**第53条（多量の放射性物質等を放出する事故の拡大の防止）
のうち、「使用済燃料損傷防止」の指摘に係る回答**

**日本原子力研究開発機構 大洗研究所
高速実験炉部**

No. 156【第53条（多量の放射性物質等を放出する事故の拡大の防止）】

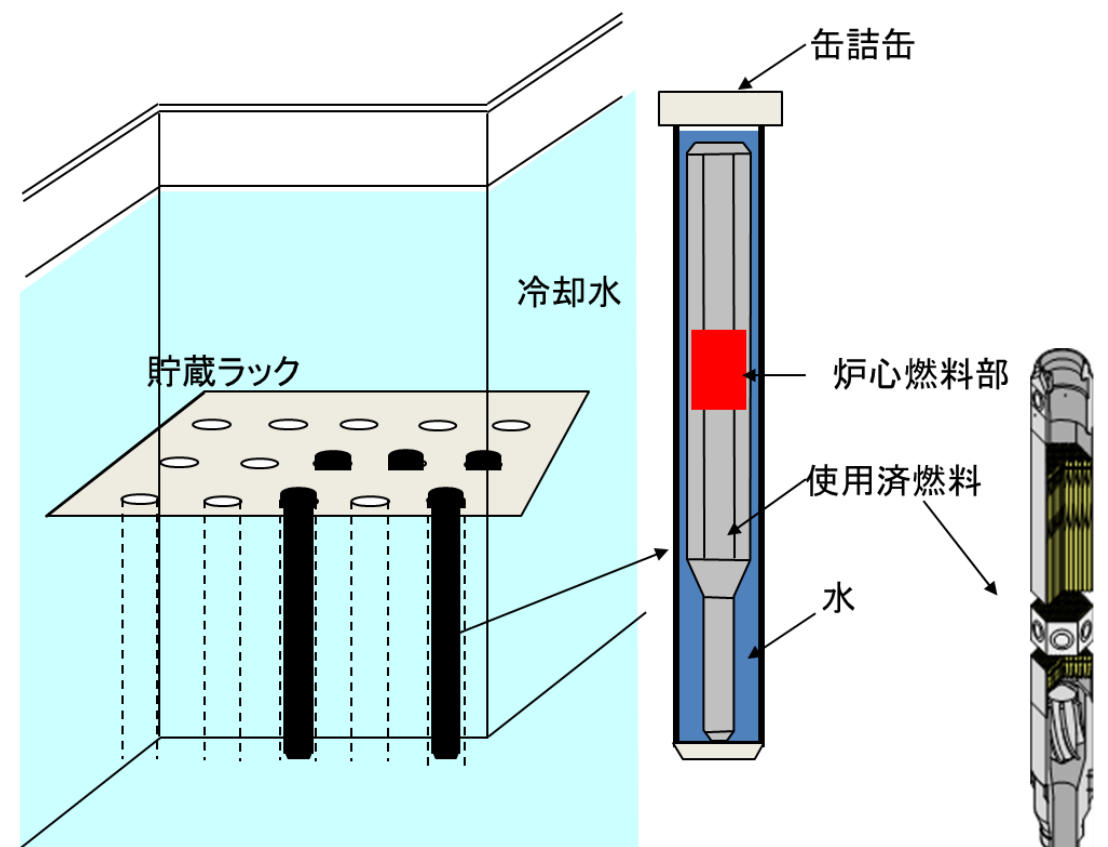
- 第一使用済燃料貯蔵建物及び第二使用済燃料貯蔵建物の貯蔵設備におけるリスクについて説明すること。

- 第一使用済燃料貯蔵建物（第1SFF）及び第二使用済燃料貯蔵建物（第2SFF）の水冷却池の冷却水が喪失することを仮定し、使用済燃料の健全性及びスカイシャインガンマ線による敷地境界における実効線量について評価した。以下に示すように、使用済燃料の健全性は確保されるとともに、スカイシャインガンマ線による敷地境界における実効線量は5mSv（7日間）を下回ることから、リスクは小さいと判断できる。

リスクは小さいと判断できる。
